Sagsnr.
2011-140502

Lokalplanforslag "Niels Bohr Science Park" - supplerende høring

Dokumentnr.
2011-706556

Bilag 1. Øverste illustration er den aktuelle lokalplantegning. Nederst illustration er forvaltningens ændringsforslag.

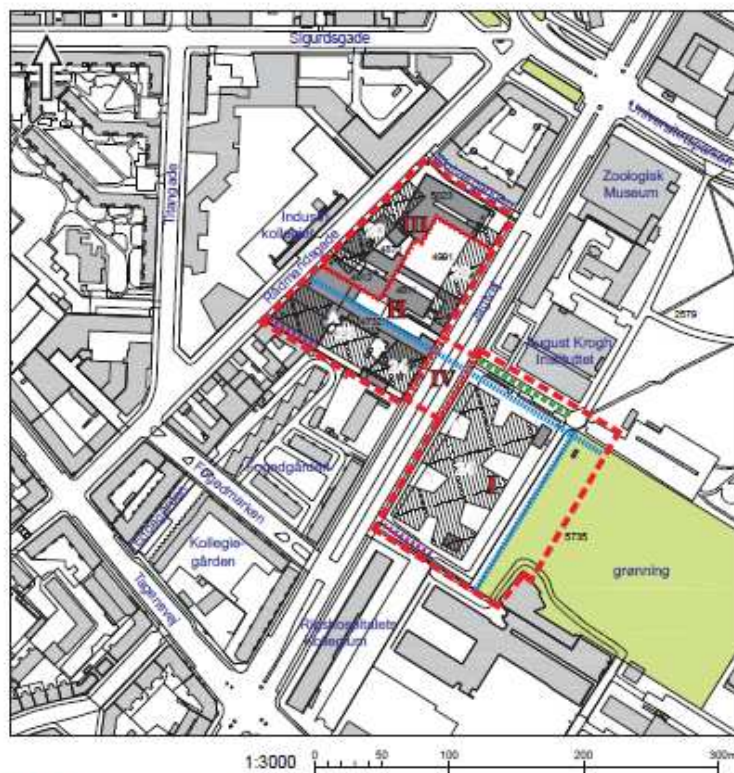
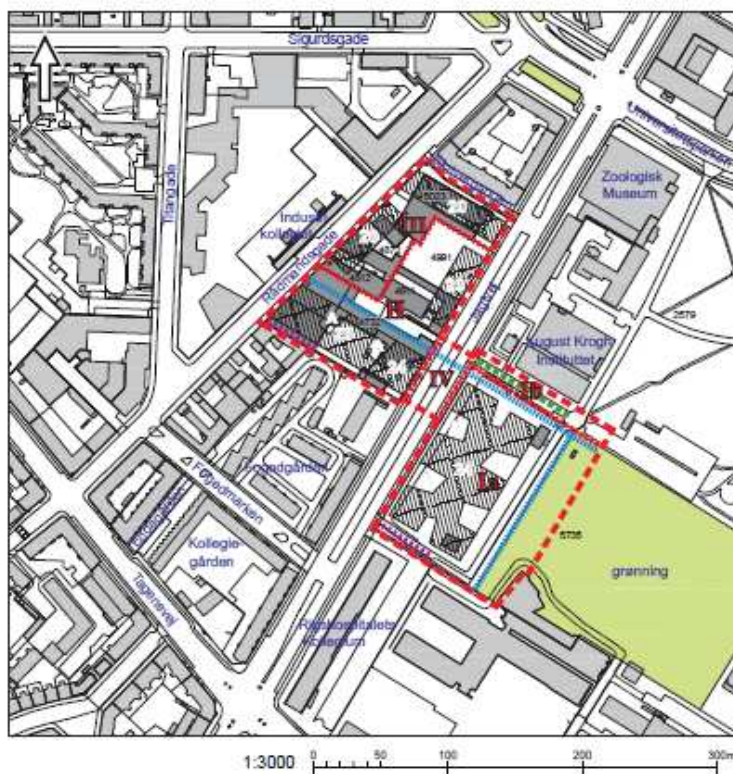
Ved høringsperiodens afslutning havde kommunen modtaget 21 høringssvar. De modtagne høringssvar giver forvaltningen anledning til at foreslå en justering af lokalplanen. Justeringen består i på lokalplantegningen at fjerne et byggefelt mod Skrivergangen og i stedet forlænge byggefelterne langs henholdsvis Jagtvej og Rådmandsgade. Denne justering skal sikre bedre dagslysforhold langs Skrivergangen, da forvaltningen er blevet gjort opmærksom på, at dette område bl.a. anvendes til rekreative formål for beboerne.

Lokalplantegningen ændres jf. bilag 1.
